第 74 回岩手県環境影響評価技術審査会

(1) 「(仮称)大船渡バイオマス火力発電事業環境影響評価方法書」について
(資料No.1～資料No.4)

資料No.4：(仮称)大船渡バイオマス火力発電事業環境影響評価方法書に対する委員からの事前質問・意見及び事業者回答

「(仮称)大船渡バイオマス火力発電事業環境影響評価方法書」に対する委員
からの事前質問・意見及び事業者回答

取水排水フロー

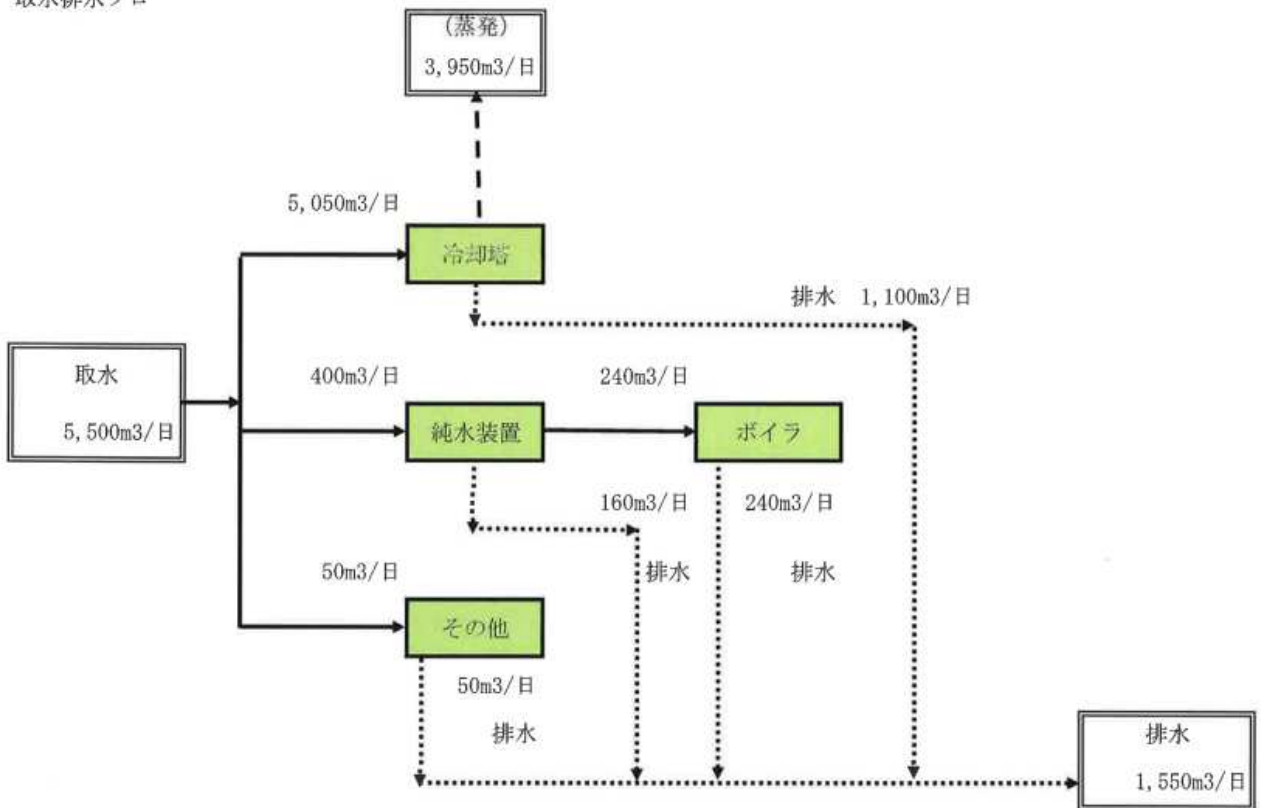
- 1 プラント用水を 1,550 m³/日下水道放流する計画であるが、プラント全体で使用する収支フロー（一日の使用水量、各工程での使用水量、蒸発分等を含めたフロー）を示すとともに、最大 1,550 m³/日下水道放流可能であることを下水道管理者に確認した結果等を説明願いたいこと。
- 2 下水道放流時のプラント用水の水温を示すとともに、当該温度で下水道放流可能であることを下水道管理者に確認した結果等を説明願いたいこと。

- 1 プラント用水の収支フロー図については別紙 1 に示すとおりです。
大船渡市下水道事業所からは「下水道処理区域内であるため下水道処理について受け入れざるを得ない。」との見解をいただいております。
- 2 大船渡市下水道事業所からは「発電所での排水温度が 45℃未満で、下水道法による排水基準に適合していれば下水道処理施設での受け入れは可能である。当該施設に排水温度を下げる設備はなく現行の管渠では受け入れできないため、発電所の建設が決定した場合には下水道事業計画を検討していく。」との見解をいただいております。
